AUDIT BEZPEČNOSTI POZEMNÍCH KOMUNIKACÍ

**II/502 JIČÍN
ULICE PODĚBRADOVA A RUSKÁ**

ZPRÁVA O PROVEDENÍ AUDITU

Předmětem auditu je projektová dokumentace „II/502 – Jičín, Poděbradova a Ruská – km 3,310 – 4,540“
Audit byl proveden podle metodiky CDV schválené Ministerstvem dopravy České republiky, v souladu se směrnici EU 2008/96/EC.

Ukončení zóny „Tempo 20“ a vjezd do zóny Tempo 40

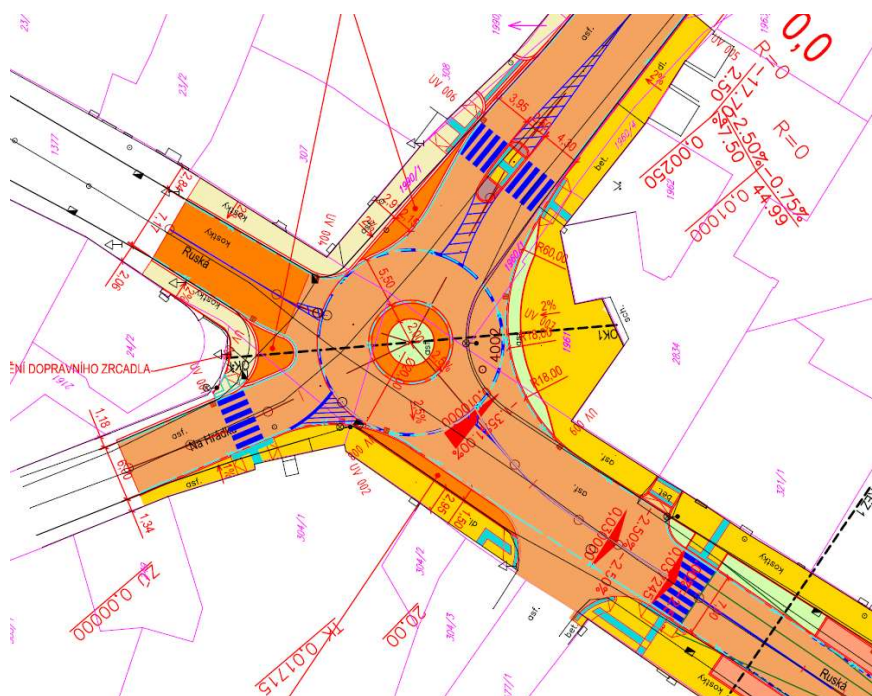
Celá oblast je zóna Tempo 40 a v centru města navazuje zóna Tempo 20. Na ukončení zóny Tempo 20 není toto správně obnoveno. Může tak vzniknout nejednoznačnost.

Z důvodu absence PD na dopravní značení Audit doporučuje prověřit umístění DZ – snížení návrhové rychlosti na 40km/hod ze všech směrů opravovaného úseku.

Doplnit svislé značení.

Úprava křižovatky s ulicí Na Hrádku a 17. listopadu – přestavba na okružní

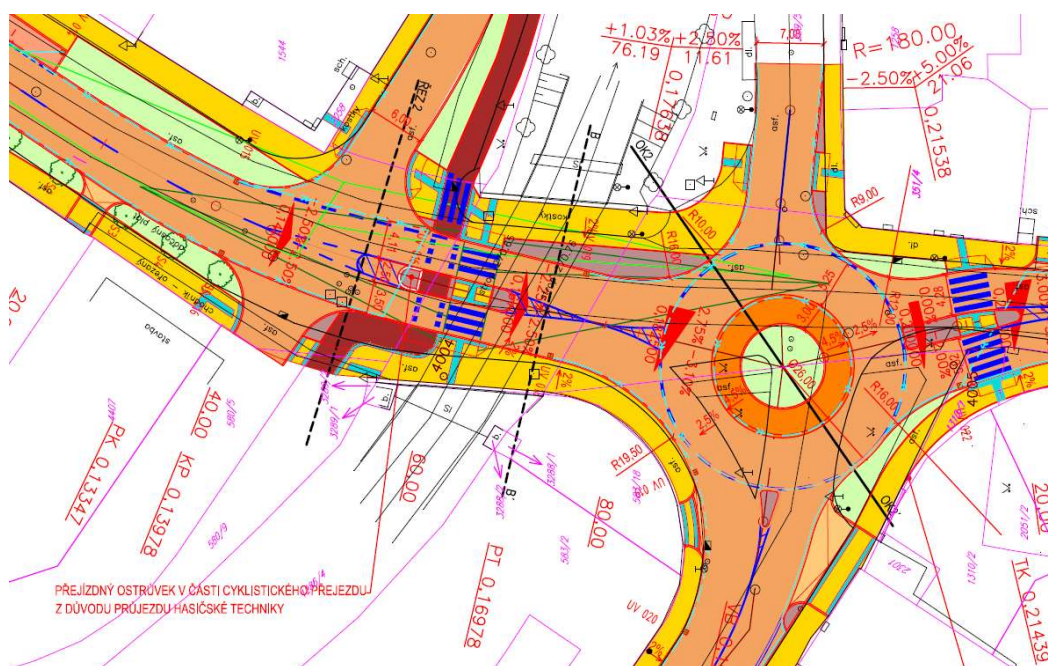
Projektová dokumentace je celkem velmi kvalitní, žádné problematické části nebyly zjištěny.
